## **„Rekonstrukce výpravní budovy v žst. Bečov nad Teplou“**

### **Vysvětlení, změny a doplnění zadávací dokumentace - Dodatek č. 5**

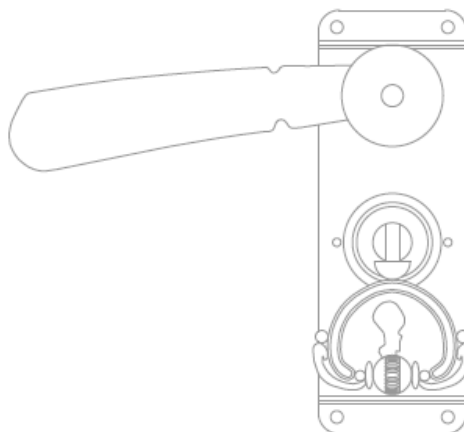
V projektové dokumentaci není přesná specifikace kování dveří a to ani v Stavebně historickém průzkumu. Např. str.57 pozice D01 – „chybí klika“ – doplnit odpovídající klikou; není specifikováno jak má vypadat.

Dále je požadavek na repliku kování, opět chybí přesná specifikace.

Doplní zadavatel podrobnější specifikaci kování dveří?

*Na pozici D01 v navrhovaném stavu nebudou osazeny žádné dveře.*

*Historické kování a klika budou odpovídat původním dochovaným prvkům z doby výstavby objektu.*

*Fotka a nákres jsou součástí SHP na stranách 171 a 172.*
